Das Verfahren und die Unterlagen sind fehlerhaft und deshalb aufzuheben. Das Verfahren hat neu zu beginnen.

A 553 AK Köln-Godorf (A 555) - AD Köln-Lind (A59)

Abb. 1: Lage der Maßnahme

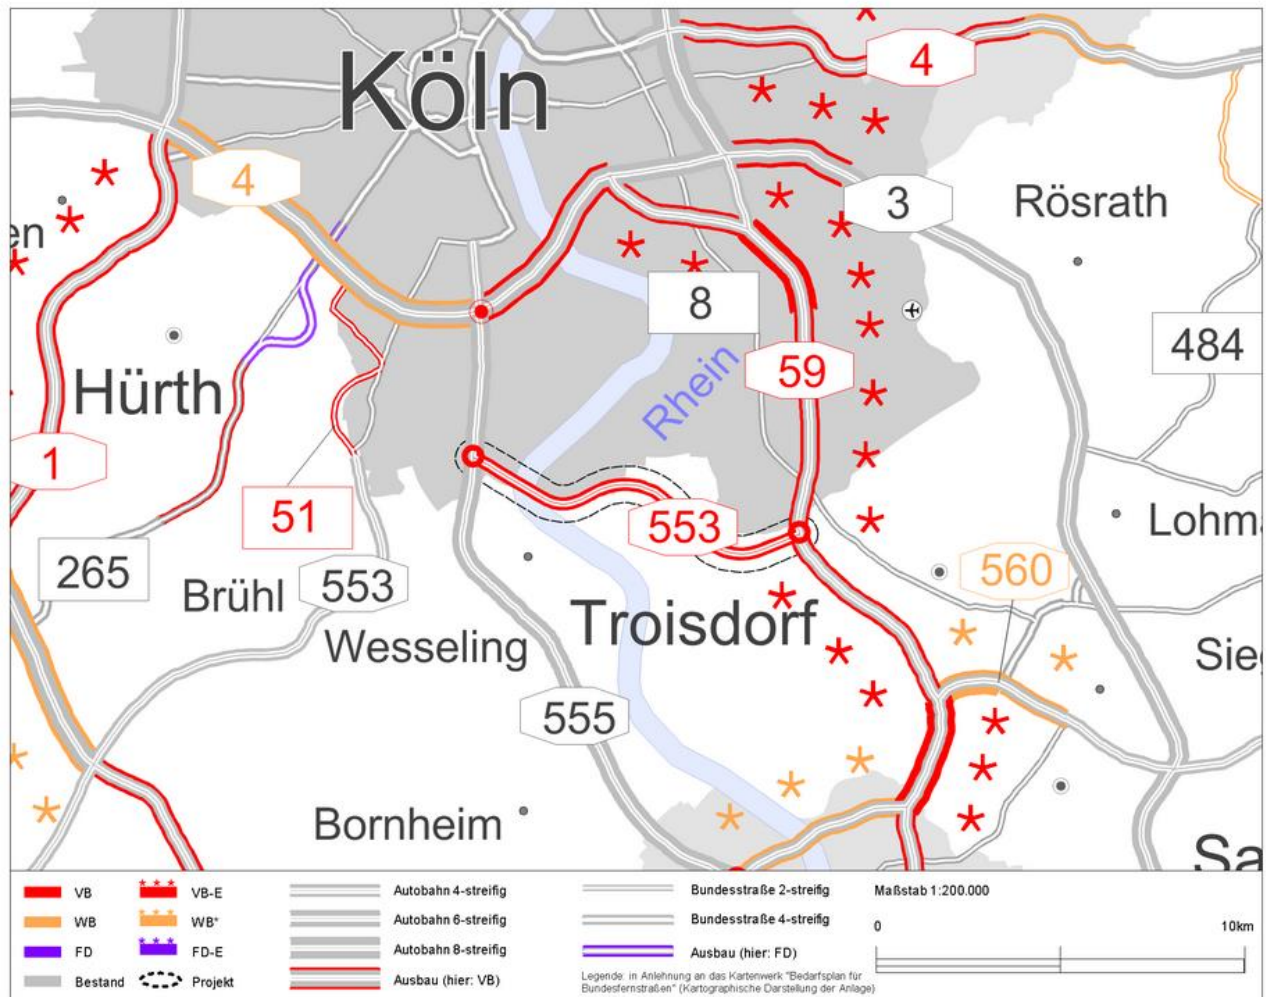
Der Maßstab beträgt. Für diese Einwendung skaliert: 1 cm = 2 km

Demnach ist die geplante neue Anschlussstelle der Vorzugsvariante „W2“ 5,3 km Luftlinie von der im BVWP genannten „A 553 AK Köln-Godorf (A 555)“ (W1) entfernt. Somit sind weder die Forderung des Bundesverkehrswegeplan noch des Fernstraßengesetzes erfüllt.

Schnitt 3-3 Tunnelprofil A 553 RQ 31 Tr (EABT-80/100, 2019)

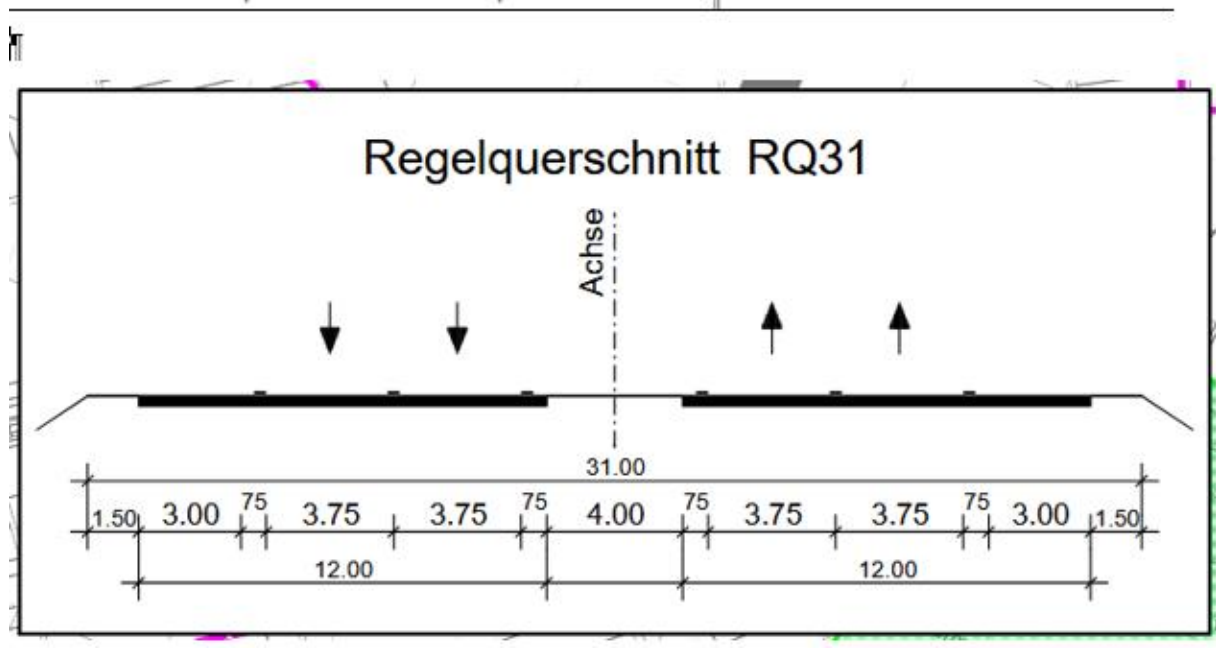
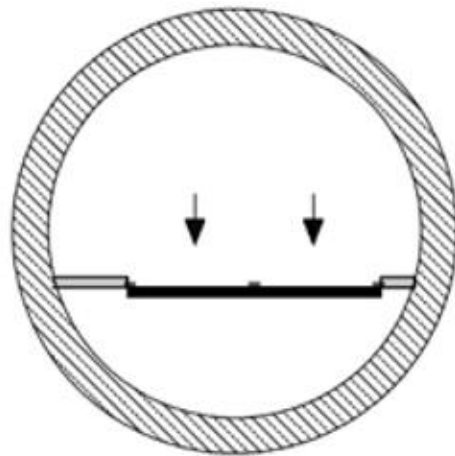
Da= 14 m, Di= 11 m
Abstand = 2 x Da = 28 m

Für den Tunnel ergeben sich pro Fahrtrichtung eine Breite von 10,70 m pro Fahrtrichtung ($2,20 + 7,50 + 1,00 = 10,70 \text{ m}$).

Insbesondere bei Wahl einer der Brückenvarianten ist ein Tunnelprofil RQ31 Tr mit 21,40 m Breite wesentlich nachhaltiger und wirtschaftlicher als das vorgesehene Profil mit RQ 31 mit 31 m.

Abb. 3 Regelquerschnitt der Rheinquerung der Varianten V5B, V6aB, V6bB, V8B, V9aB und V11B

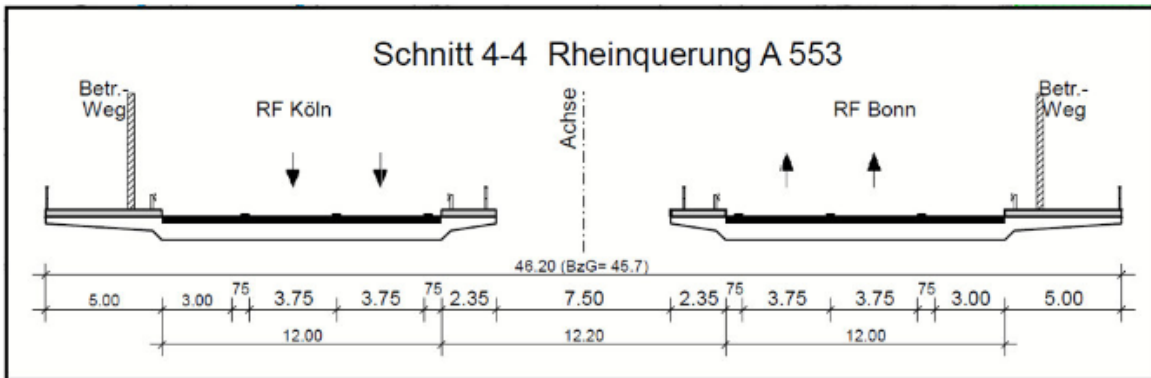
Zu Abbildung 3 / Regelquerschnitt „Brücke“ der Varianten V5B, V6aB, V6bB, V8B, V9aB und V11B:

In **Abbildung 3** beträgt die Gesamt-Brückenbreite nach Planung der Autobahn GmbH und des Fernstraßenbundesamtes:

Bei Planung der Brücken mit den Tunnelquerschnitten gem. RAA (Fahrbahnbreite von 3,50 m anstatt 3,75, keine Standstreifen) ergeben sich wesentlich geringere Brückenbreiten.: nur **39,20 m anstatt 46,20 m, dies sind 7 m geringere Breite.**

Abb. 4 Regelquerschnitt der Rheinquerung der Varianten V3B und V4B

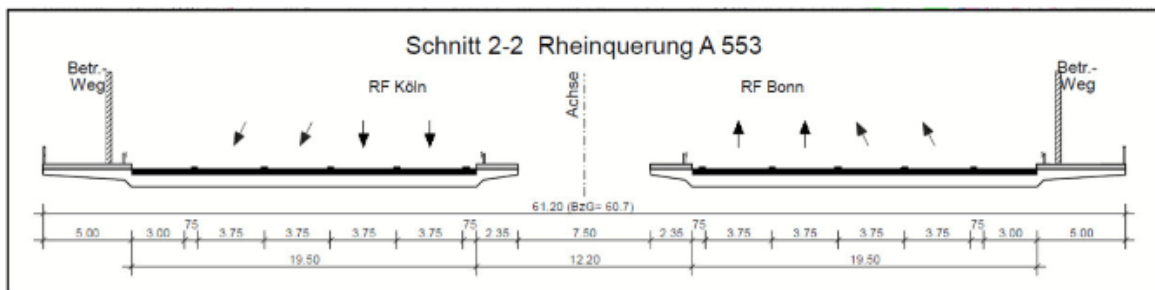
Bei Planung der Brücken Variante V3B und V4B **mit den Tunnelquerschnitten** gem. RAA (Fahrbahnbreite von 3,50 m anstatt 3,75, keine Standstreifen) ergeben sich wesentlich geringere Brückenbreiten: **nur 53,20 anstatt 61,20 m, dies sind 8 m geringere Breite:**

Die Brücken Variante V3B und V4B würden um 8 m schmaler werden bei strikter Anwendung der Tunnelmaße.

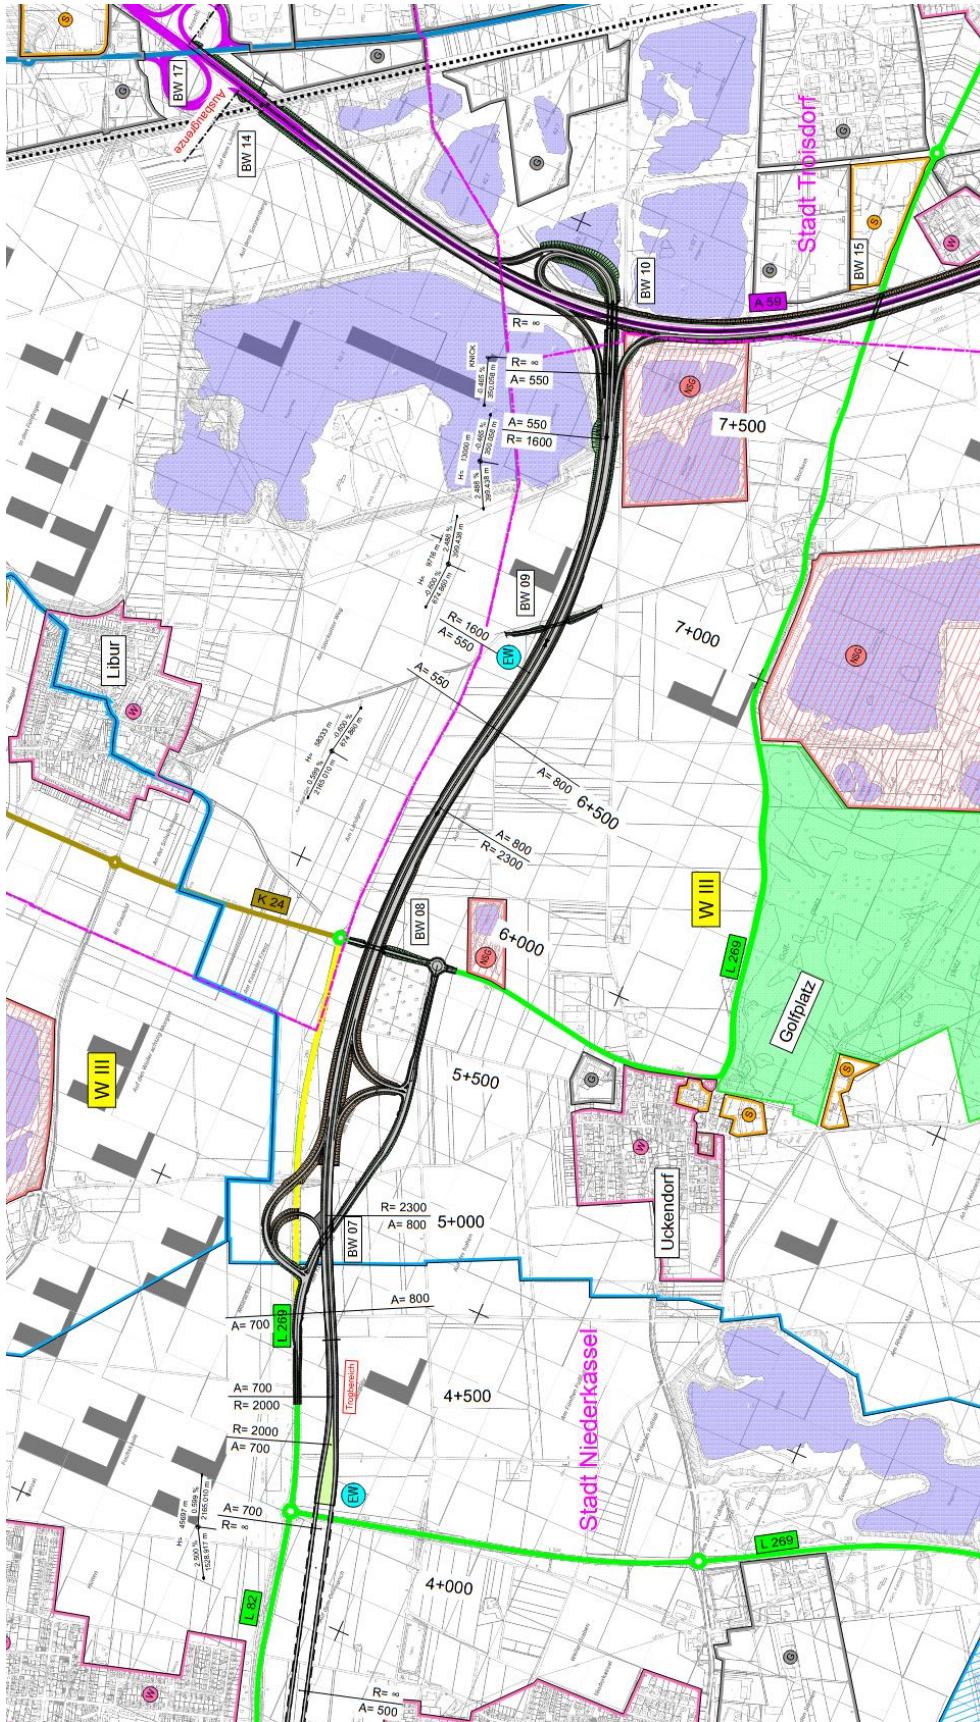
Unten Auszug aus 05_Lageplan_05_V6aT_5_ULP_86289-a-.pdf / rechtsrheinisch, mit Kilometrierung:

Die Strecken vom östlichen Tunnelausgang (km 4+500) bis zum Autobahndreieck A553/A95 (km 7+500) beträgt 3 km.

Somit würde bei Annahme der Streifenbreiten, die im Tunnel geplant sind, ein um mindestens 27.000 Quadratmeter geringerer Flächenverbrauch ergeben.

Lageplan 2

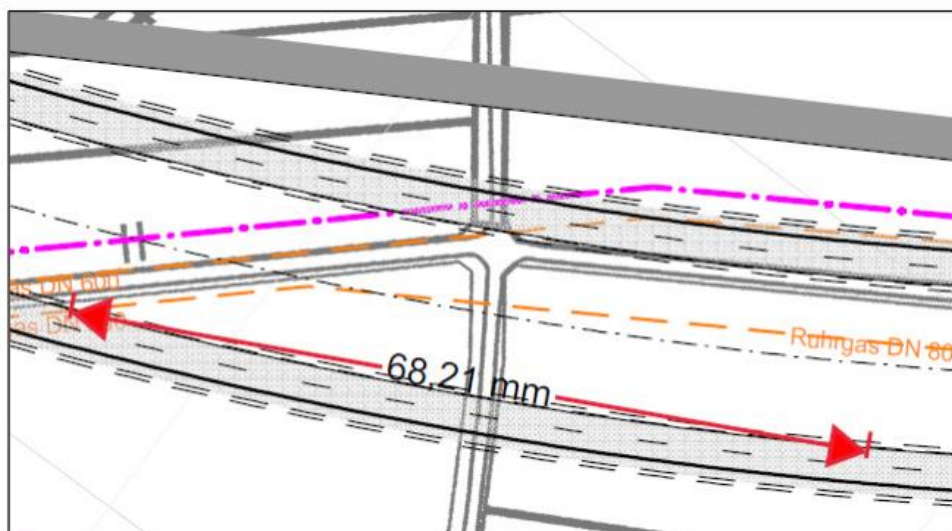
- Die Sichtweite im Tunnel ist möglicherweise nicht ausreichend groß. Es scheint, dass in der Linkskurve die Tunnelwand die Sichtweite einschränkt (siehe Bild; 68 mm entspricht 170 m). **Nicht ausreichende Haltesichtweiten können zu gefährlichen Auffahrunfällen führen.** Gemäß Kapitel 5.5, Bild 19 der RAA muss die erforderliche Haltesichtweite bei einer vorgesehenen Geschwindigkeit von 100 km/h und -2,5 % Längsneigung ungefähr 170 m betragen. Der Sachverhalt ist noch einmal zu prüfen und im Zweifelsfall sind geeignete Maßnahmen zu ergreifen, um die nötigen Sichtweiten zu gewährleisten. Die Haltesichtweiten sind generell einzuhalten.

Den Auditoren ist bewusst, dass die erforderliche Haltesichtweite nach RAA für nasse Fahrbahnen ausgewiesen sind. Sicherlich ist die Wahrscheinlichkeit von großen Mengen an Niederschlagswasser im Tunnel nicht gegeben, dennoch könnte auch ein Fahrzeug größere Mengen an Flüssigkeit verlieren. Des Weiteren steht in der RAA auch folgender Absatz:

Hier wird also für den Tunnel eine Geschwindigkeit von 100 km/h angenommen. Dies ist nach RAA nicht zulässig: die Geschwindigkeit in Tunnel beträgt nach RAA immer 80 km/h. Nicht deutlich wird die Quelle, woher oder warum die Entwurfsgeschwindigkeit von 100 km/h angenommen werden. Wer hat angeordnet, dass die RAA ausgehebelt wird? Wer hat die Berechnung für eine Tunnelgeschwindigkeit von 100 km/h angeordnet? In der RAA sind nur 80 km/h als Regeldimensionierung vorgesehen.

Da doch die hohe Entwurfsgeschwindigkeit von 100 km/h im Tunnel im Rahmen der vorliegenden Planungen derart gefährlich ist, und erhöhten Bauaufwand bedeutet, wird von uns gefordert, die ursprünglich in der RAA für Tunnel vorgesehene Entwurfsgeschwindigkeit von 80 km/h als Maßstab zu nehmen.

Im Planfeststellungsbeschluss ist 80 km/h als Höchstgeschwindigkeit zu verankern und entsprechend zu beschildern.

Tabelle 4: Verkehrs-

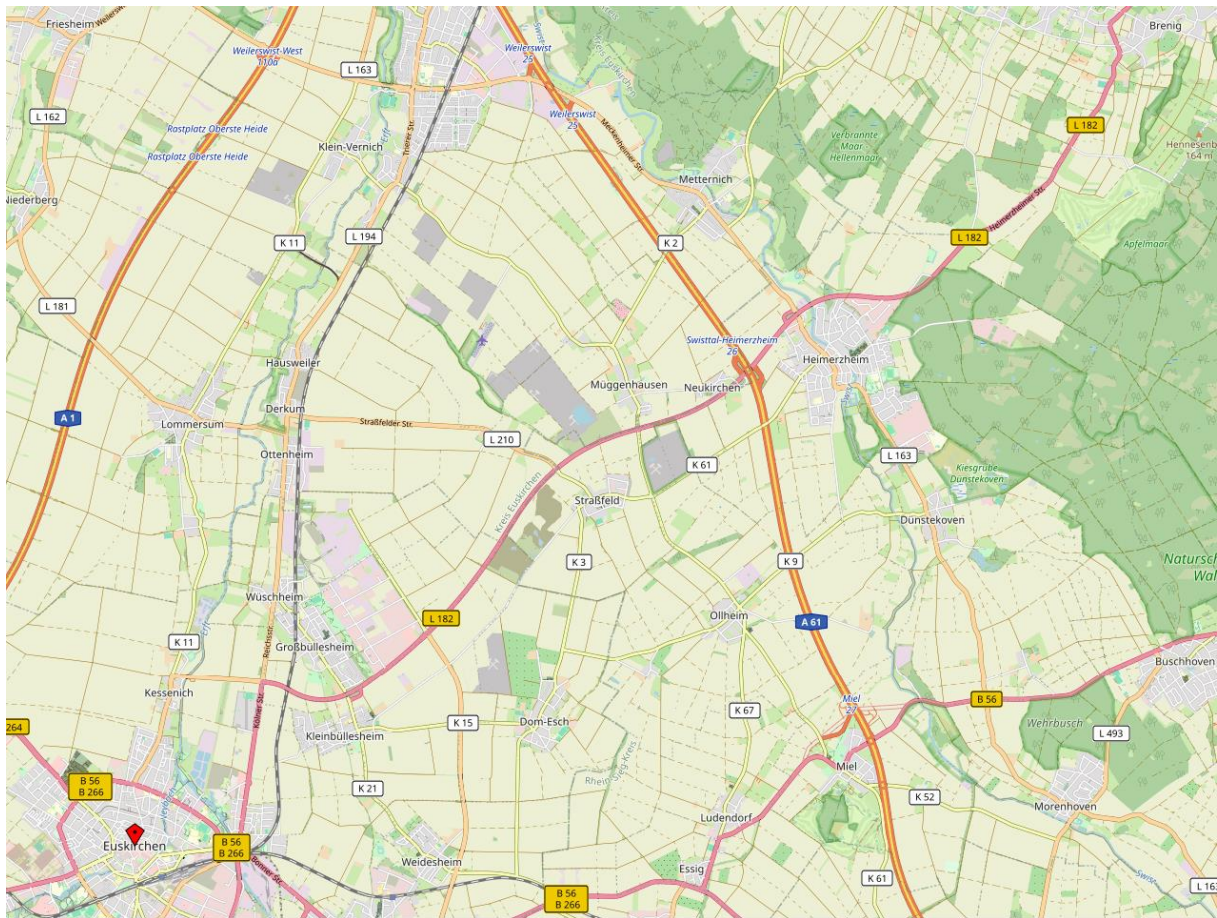
Die L 182 zB bei Brenig/Dersdorf als Verlängerung der L 192 fehlt vollständig in der Errechnung der Verkehrsbelastung, ebenso die A565 (Bonn).:

Hier ein Auszug aus dem UVP-Bericht, in dem die o.g Straßen nicht genannt und nicht untersucht sind:

Die Verkehrsuntersuchungen für die Rheinspange A553 sind deshalb noch einmal neu zu erstellen, die Planung ist zu überarbeiten und das Verfahren neu zu starten.
